Sanierung Grundleitung Schmutzwasser

Hauptstraße 17-19, Gebäude 6329, 55120 Mainz

Planinhalt: Grundriss EG Bereich KITa

Projektnummer: Alte Waggonfabrik MZ	Gewerk: Sanitär	Zeichnungsnummer: 1	Index: A
Verfasser: D. Drews	Datum: 25.09.2025	Blatt: A0	Maßstab: 1:50

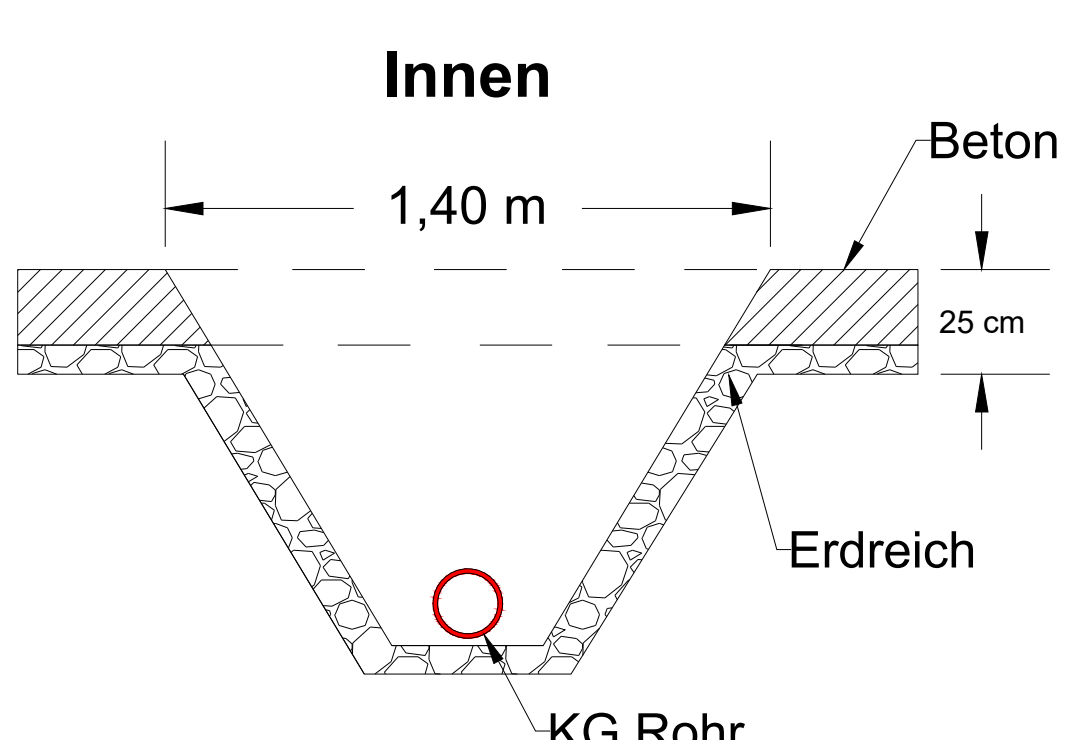
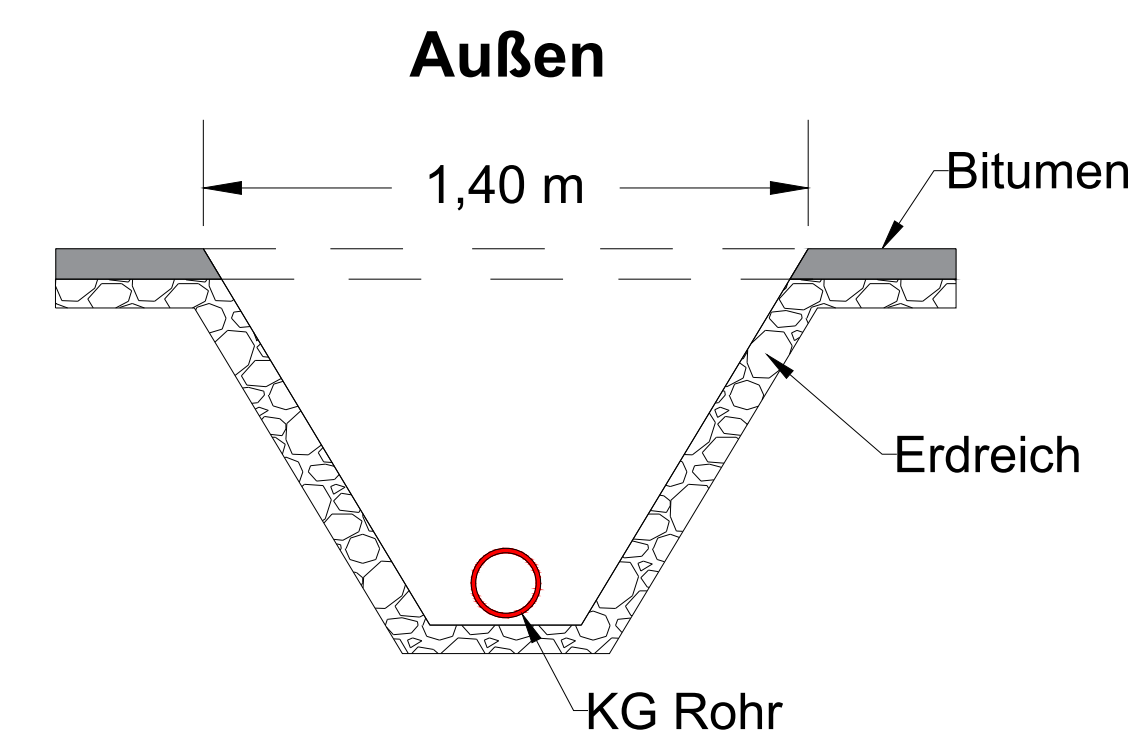
A		Anpassung von P1-5, P1-7, P1-8, P1-10, P3-2, P3-3 und P3-4 auf Basis der GR vom 28.09.2025		16.10.2025	VM
Index:		Änderung:		Datum:	Gezeichnet:
